Cambio de volumen interno en compresores MTZ/MT/NTZ/VTZ

Esta carta es para informarle que los volúmenes internos de los compresores MTZ/MT/NTZ/VTZ han sido revisados.

Ejemplo de las modificaciones a la placa de características del MT80-4:

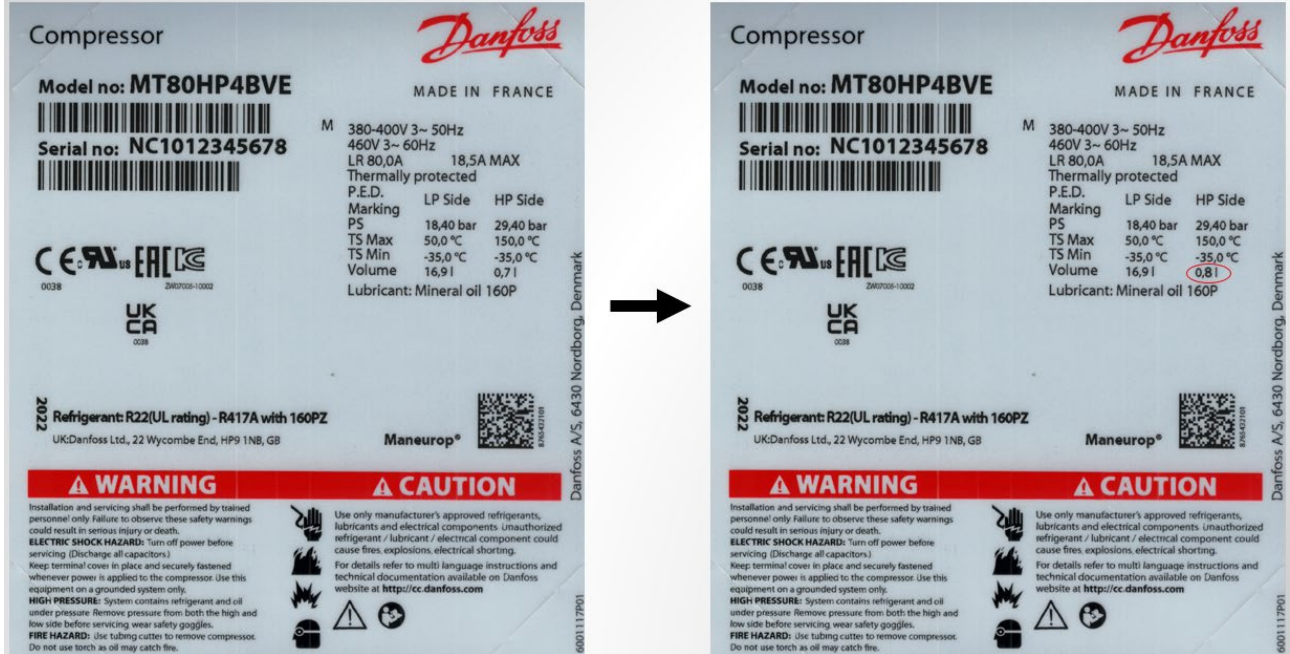
Los volúmenes internos de los compresores MTZ/MT/NTZ/VTZ han sido revisados utilizando un nuevo método de cálculo. Ambas presiones máximas, En el lado de alta y en el lado de baja, permanecen sin modificar. El cambio no afecta la categorización de PED.

Compresor	Volumen lateral bajo	Volumen lateral alto
1 cylinder	7.5 liter => 7.5 liter	0.3 liter => 0.4 liter
2 cylinder	16.9 liter => 16.9 liter	0.7 liter => 0.8 liter
4 cylinder	31 liter => 33.7 liter	1.2 liter => 1.5 liter
